MEMOIRE EN REPONSE A L'AVIS DE LA MRAE CENTRE-VAL DE LOIRE EN DATE DU 9 NOVEMBRE 2022

ENERGIE PARNAC SAS

Avis n°2022-3801

Projet photovoltaïque flottant

Figure 1: Tracé prévisionnel de raccordement de moindre impacts

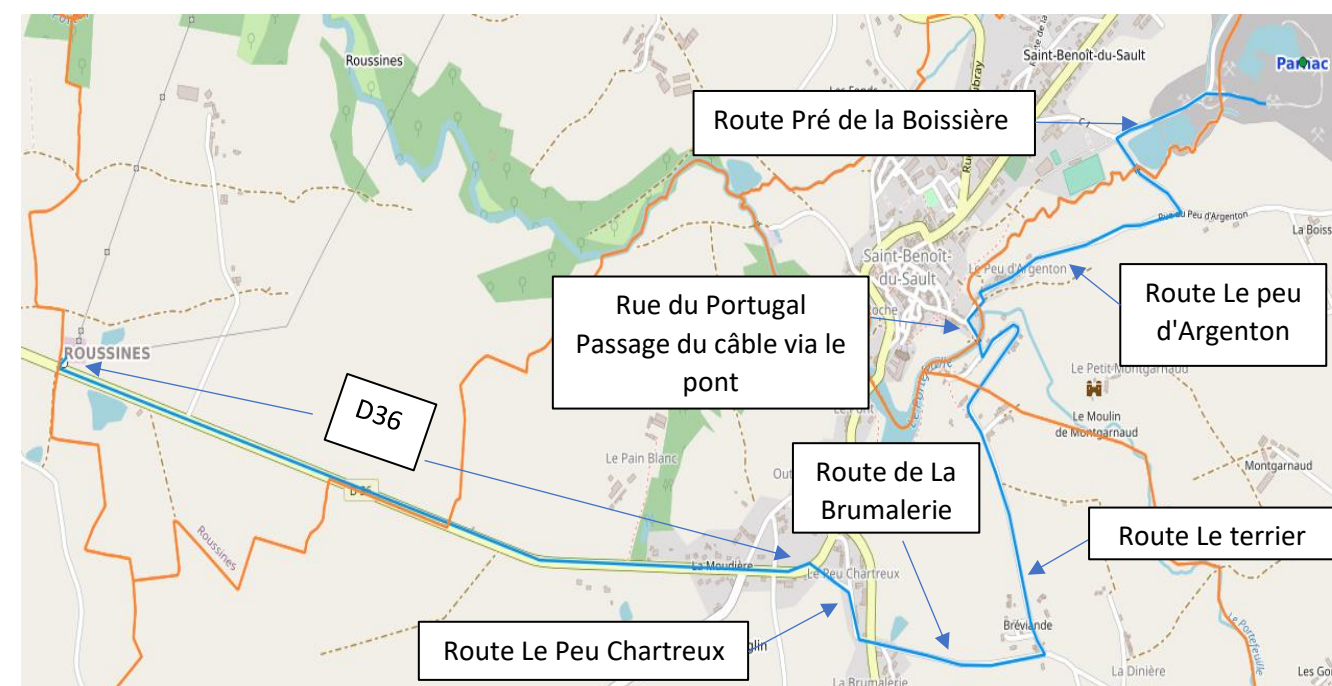
A la page 6 de l'avis, la MRAE recommande : **« de compléter dès ce stade l'étude d'impact par une évaluation des incidences des modalités de raccordement du projet au réseau susceptibles d'être mises en œuvre. »**

Le tracé prévisionnel prévoit une liaison souterraine intersites HTA d'environ 6 km. L'étude détaillée sur l'environnement de ce tracé sera effectuée par le gestionnaire réseau.

Ci-dessous, le tracé de moindre impact évalué par la société Energie Parnac :

Les impacts sur le milieu physique peuvent porter sur la stabilité et la qualité des sols ainsi que la qualité des eaux. Les sols concernés sont les accotements de route ou chemin qui seront affouillés pour y créer la tranchée accueillant le réseau électrique. La profondeur de la tranchée sera d'environ 0,75 m à 0,8 m, sur tout le linéaire du tracé jusqu'à la ligne HTA (linéaire d'environ 6 km).

Figure 2: Vue de la carrière d'extraction avant mise en eau issue du dossier de réaménagement de la carrière Touzet à Parnac présenté en 1990

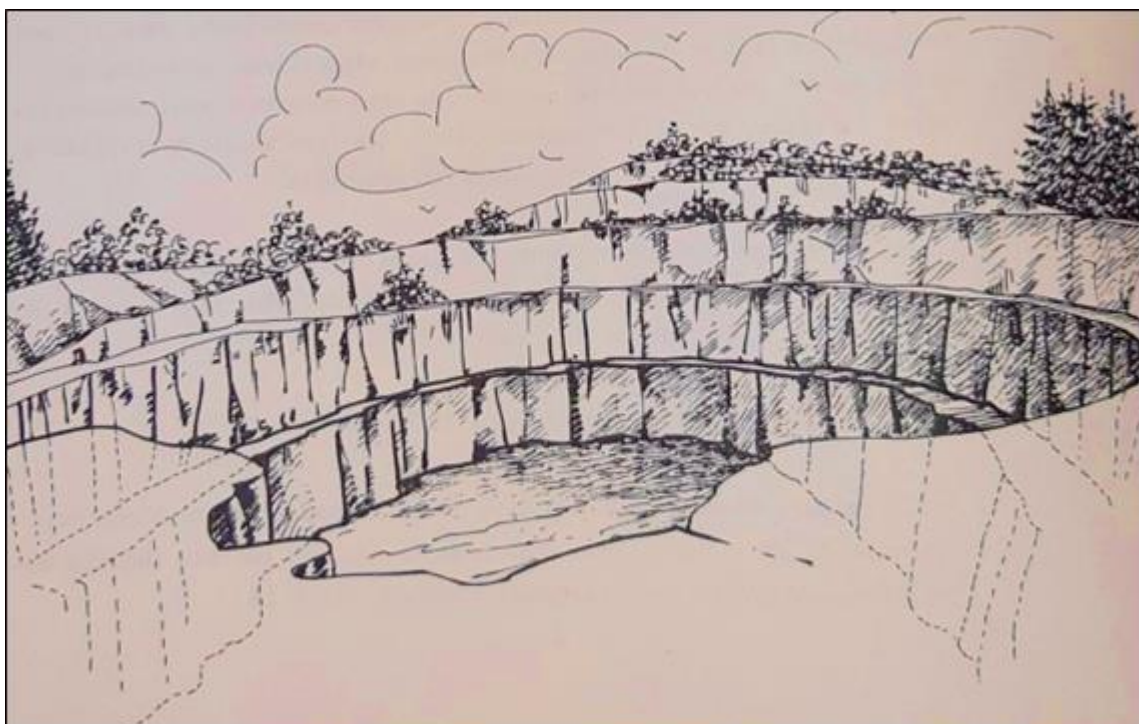
A la page 7 de l'avis, la MRAE relève que : « **en l'absence de justification de l'existence d'un réel bénéfice environnemental, l'autorité environnement recommande au porteur de s'engager sur un démantèlement en fin de vie complet avec retrait des corps morts** ».

La société Energie Parnac ne s'engage pas à ce jour à démanteler les corps morts en fin d'exploitation aux motifs suivants :

- A ce stade du projet, la méthode d'ancrage privilégiée repose sur l'utilisation d'ancres à hélice (cf. EIE p.31). Les études géotechniques viendront confirmer ou infirmer la faisabilité de leur mise en œuvre. S'il est possible de mettre en œuvre cette solution, alors les hélices seront démantelées lors de la remise en état du site. S'il s'avère impossible d'utiliser des ancres à hélice à l'issue des études, alors des corps morts seront employés.

- L'emploi de modules d'ancrage similaires à ceux présentés ci-après en privilégiant si possible des matériaux naturels permettra d'assurer l'ancrage des radeaux de modules tout en augmentant la quantité voire la diversité des habitats disponibles pour la faune.
- En effet, en l'état actuel le fond comme les berges du plan d'eau sont « lisses », monotones et peu diversifiés en termes d'habitats car ils résultent d'une activité d'extraction de roche massive (gneiss). Cette activité génère des fronts de taille verticaux / horizontaux offrant peu de relief et peu de diversité d'habitats (2). L'utilisation de corps morts en matériaux naturels (si possible) conçus sur le principe de ceux présentés Figure 3 et Figure 4 permettra d'accroître la diversité des habitats présents, ce qui constituera un gain pour la richesse du plan d'eau.

Figure 5: Réévaluation des enjeux globaux para rapport aux milieux aquatiques

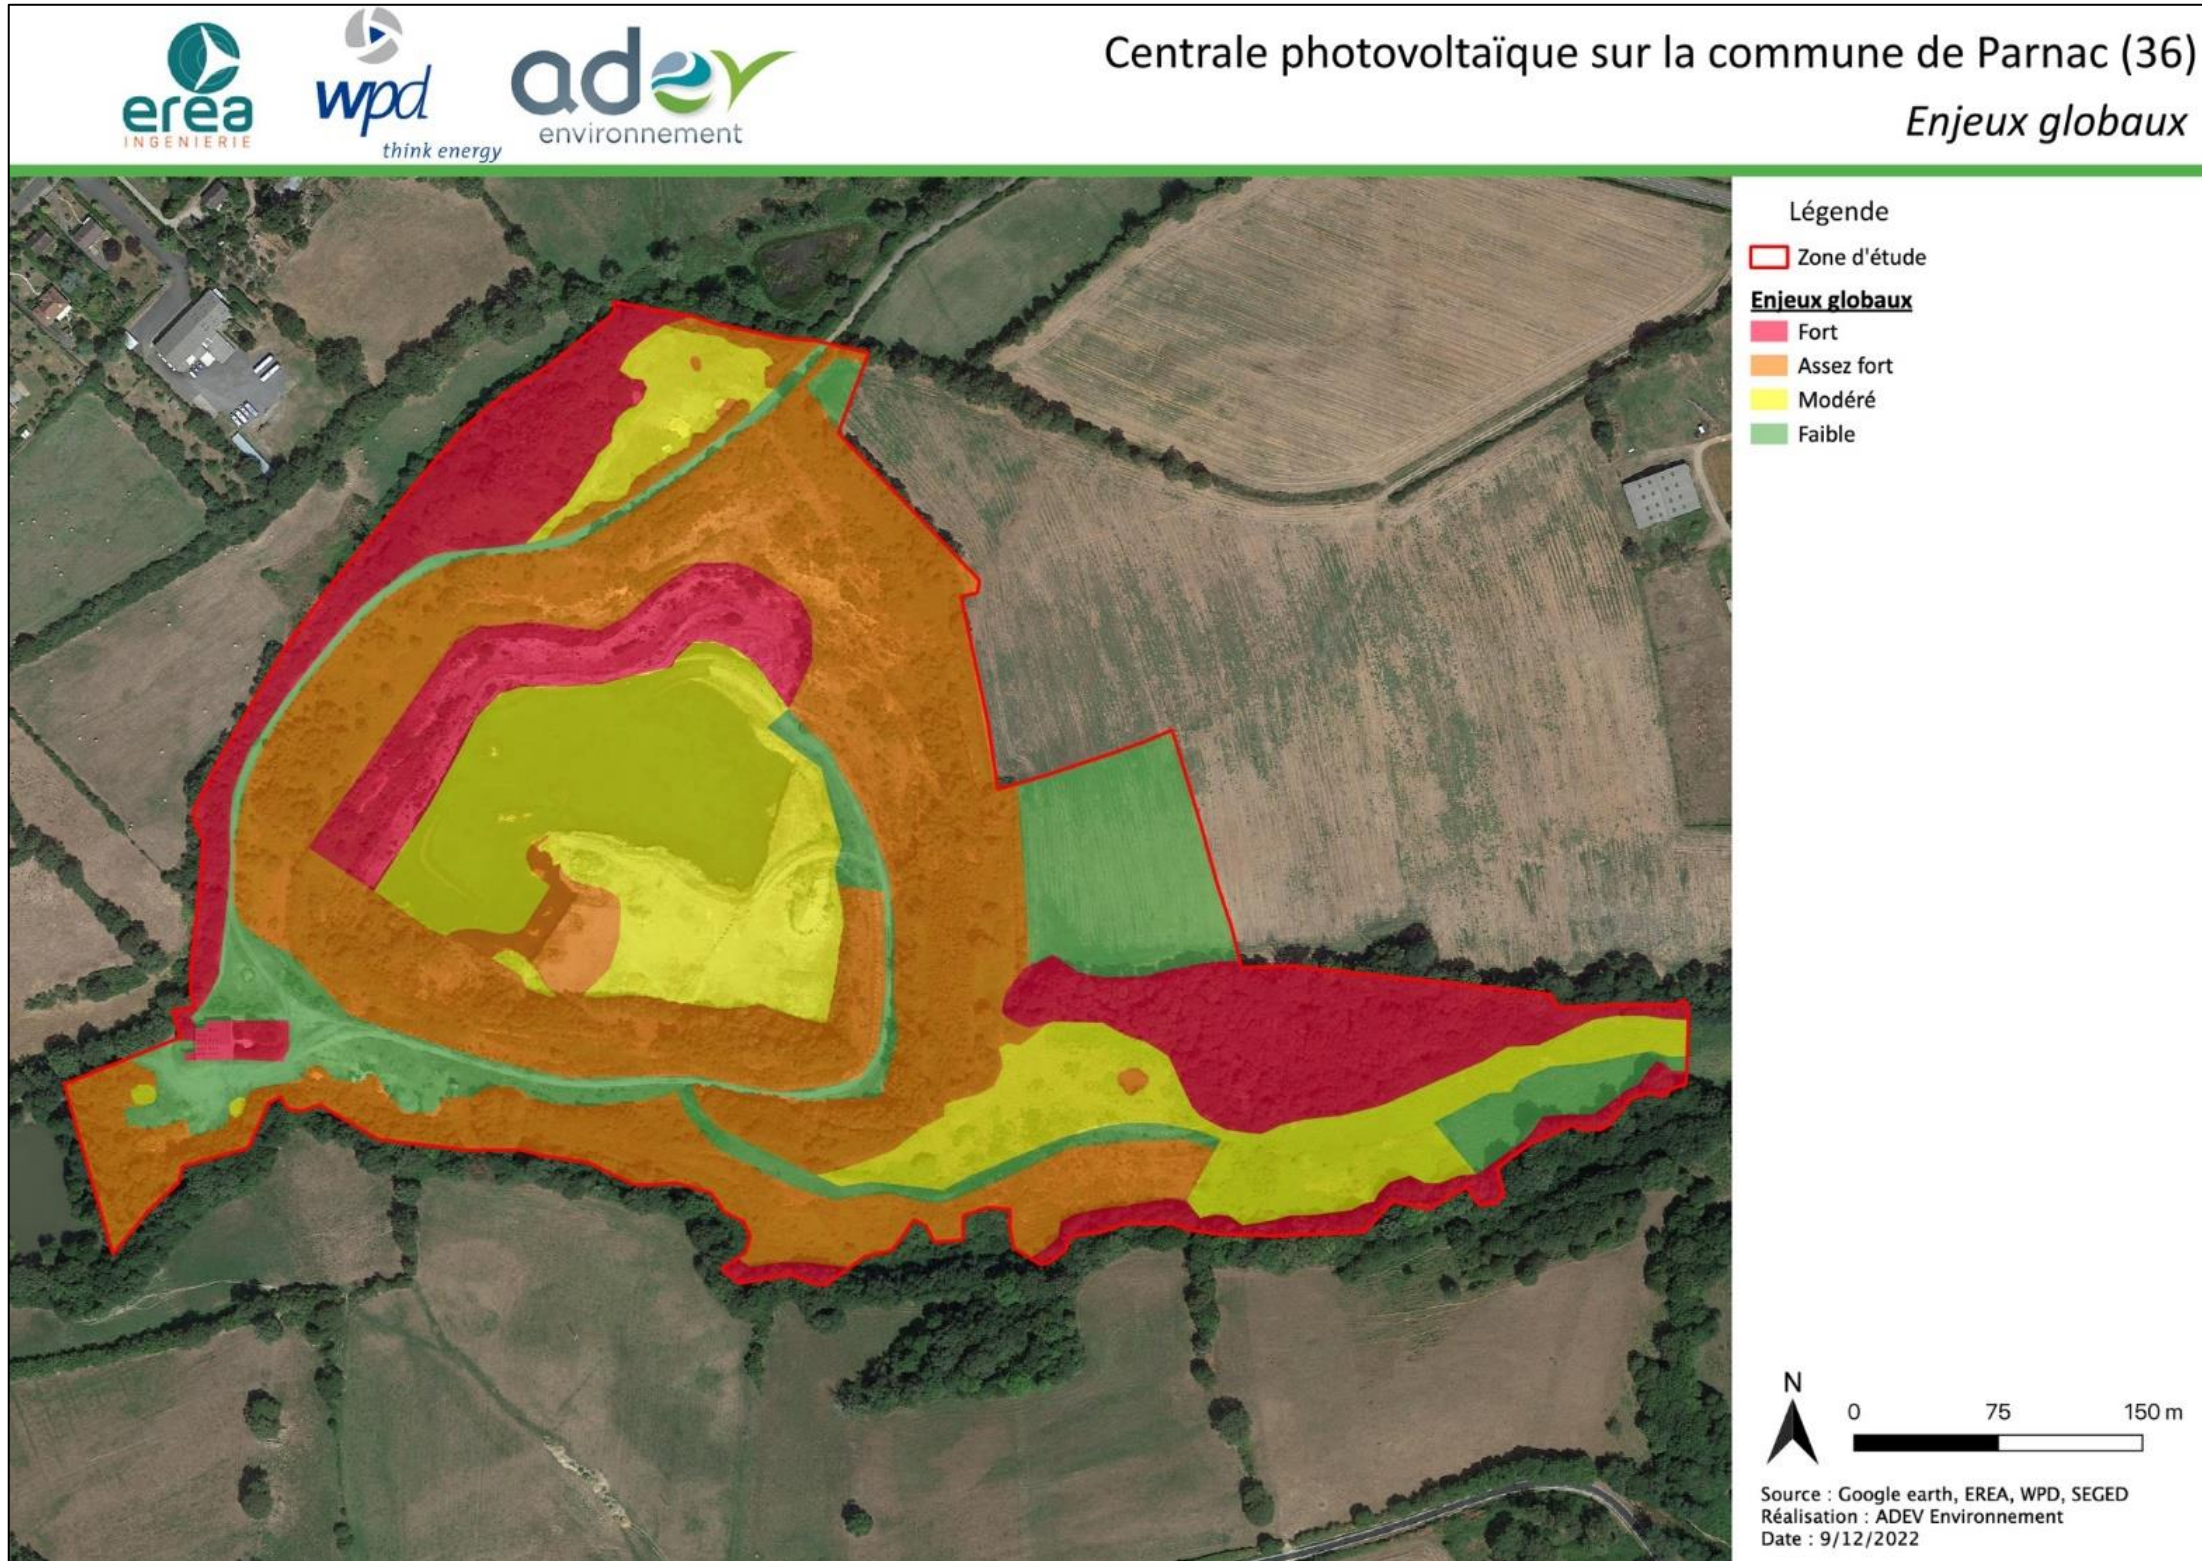
A la page 11 de l'avis, la MRAE recommande: «**d'intégrer dans l'évaluation les éléments issus de l'étude des milieux aquatiques de manière à qualifier avec exactitude le niveau d'enjeu** ».

Les inventaires réalisés par ADEV Environnement, en bordure de ce plan d'eau, notamment à l'est où les accès étaient plus sécuritaires, n'a pas permis d'identifier des radeaux à Utriculaire. Cependant, ces informations ont été rajoutées à l'évaluation des enjeux globaux (cartographie ci-après).

Le milieu aquatique avait déjà été identifié comme enjeu modéré. Seule la zone à enjeu assez fort a été rajoutée dans l'analyse, en cohérence avec l'état des lieux du milieu aquatique réalisé par le bureau d'étude SEGED.

Ces zones favorables aux hydrophytes ne seront pas impactées par les zones d'assemblage et de mises en eau.

Figure 6: Retombées économiques du projet photovoltaïque flottant de Parnac

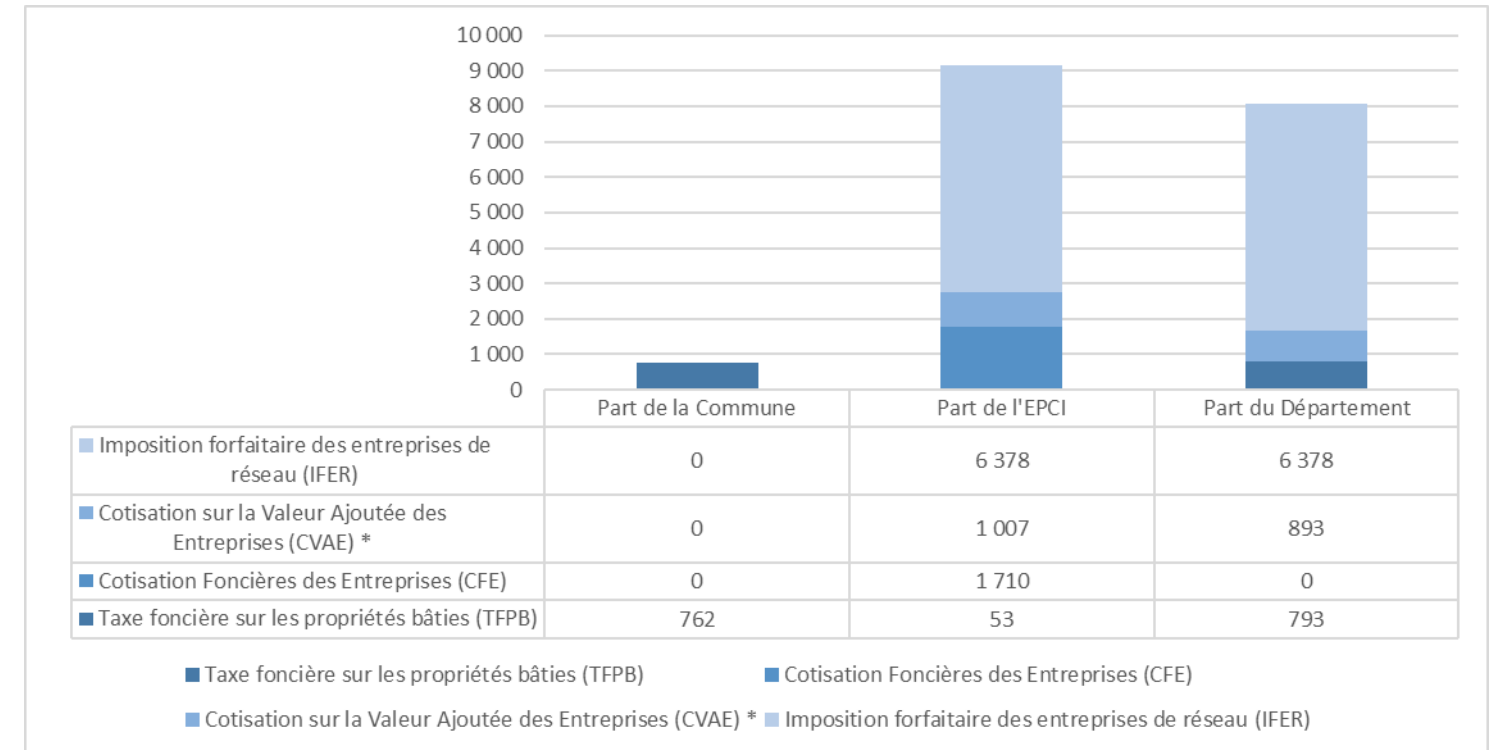
A la page 15 de l'avis, la MRAE recommande: «**d'évaluer le bilan énergétique et le bilan carbone sur l'ensemble du cycle de vie de la centrale photovoltaïque. Elle recommande également de présenter les mesures spécifiques prévus pour limiter l'empreinte carbone de ce projet (exemples : choix de la provenance des panneaux...) et de développer les incidences positives de son projet.**».

Pour ce qui est des incidences positives du projet, ces dernières sont exposées ci-dessous :

Le projet générera des retombées fiscales estimées ainsi :
